Titel: Upgrade Strebe Ladeluftkühler

AG-SB-2025-05-B-DE	Datum des Inkrafttretens: 01.11.2025	Kategorie:
Gültigkeit		
Betroffene Fluggeräte: AutoGyro Calidus mit ROTAx® 916is Triebwerk	Betroffene Werknummern: C00588 C00592 C00589 C00593 C00590 C00596 C00591	A - Sicherheitskritisch B - Empfohlen C - Optional
Auf das angegebene oder nachfolgende Problem wird im Wartungshandbuch Aircraft Maintenance Manual (AMM) in letztgültiger Ausgabe verwiesen.		Siehe AutoGyro Webseite
Dieses Formular ist eine Reaktion von AutoGyro GmbH auf ein bei Wartungsarbeiten gefundenes Problem, welches eine Eingrenzung oder Korrektur erfordert, bzw. eine Service-Information über Flugzeugmodifikationen. Unterstützung erhalten Sie bei AutoGyro Technical Support: airworthiness@auto-gyro.com .

- 5) Übersicht zur Einbaureihenfolge:

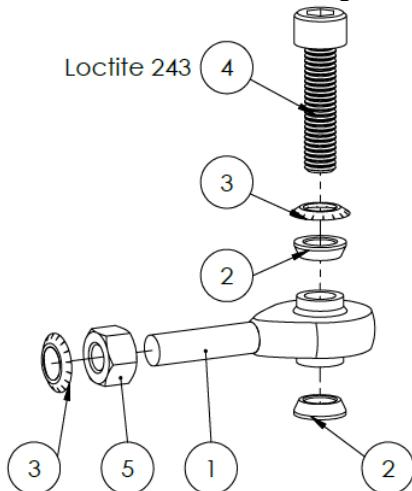
Mit diesem Service Bulletin wird das Nachrüsten einer verbesserten Version beschrieben, bei der die starre Augenschraube durch einen Kugelkopf ersetzt wird. Dieser ermöglicht eine verbesserte Aufnahme der natürlichen Schwingungen der betroffenen Komponenten.

- 6) ① Kugelkopf gemäß o.g. Zeichnung mit ⑤ Mutter und ③ Schnorrscheibe vormontieren und **mindestens 5 Umdrehungen/Gewindegänge** in die Stützstrebe einschrauben.

- 7) Durchgang des Kugelkopfes über das Gewinde am Zylinderkopf ausrichten, um eine spannungsfreie Montage zu ermöglichen. Länge durch herein- bzw. herausschrauben einstellen. Es müssen jedoch immer **mindestens 5 Umdrehungen bzw. Gewindegänge** in der Stützstrebe verbleiben.

- 8) ④Schraube gemäß 5) mit ②Distanzen und ③Schnorrischeibe bestücken, und Loctite® 243 versehen

- 9) Schraube anziehen. **Sichtkontrolle:** Der Kugelkopf darf weder an den eingebauten konischen Distanzen, noch am Motorblock aufliegen und muss frei beweglich bleiben.

- 10) ⑤Mutter zum Kontern gegen die Stützstrebe festziehen, Stützstrebe und ④Schraube mit Schraubensicherungslack markieren

5	1	20044	M6	M6
4	1	20061	M6x25	M6x25
3	2	20009	Safety washer M6	Schnorrscheibe M6
2	2	20375	Spacer 10-2,8/6 F	Distanzbuchse 10-2,8/6 F
1	1	20095	Rod end KA 6-D	Kugelgelenkkopf KA 6-D
Ref.-No.	Qty.	Internal ID	Name (engl.)	Name (ger.)
